EXAMEN TECHNIQUE DE L'ÉVALUATION ENVIRONNEMENTALE DU TERMINAL 2 À ROBERTS BANK : SECTION 9.5 – GÉOMORPHOLOGIE CÔTIÈRE

Examiner la section 9.5 de l'EIE (annexe 9.5-A et annexe 9.5-B de l'EIE), Géomorphologie côtière (Port Metro Vancouver, 2015), et :

Figure 1 : Domaine du modèle TELEMAC-3D (Administration portuaire Vancouver Fraser, Énoncé des incidences environnementales, annexe 9.5-A, figure 2. Utilisé avec permission).

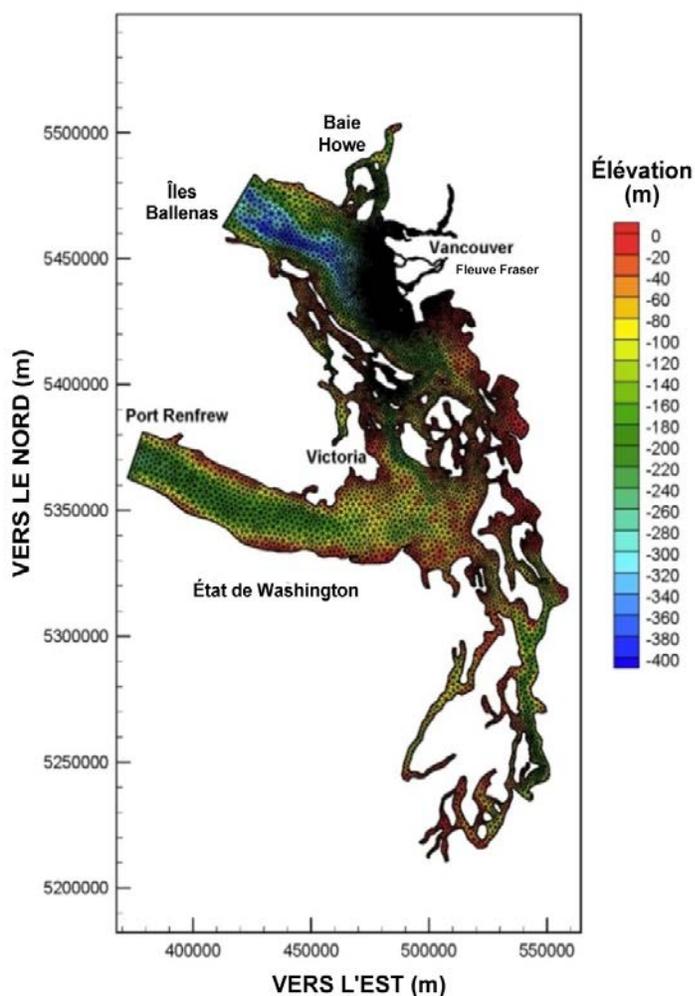
Le modèle a été initialement utilisé pour une période de démarrage de deux semaines afin de permettre au modèle de salinité de s'adapter au forçage à la limite. Le promoteur indique que la période a été jugée suffisamment longue pour garantir que la salinité et les niveaux d'eau ont atteint un équilibre statistique satisfaisant. Toutefois, aucune preuve d'un tel état d'équilibre n'est fournie.
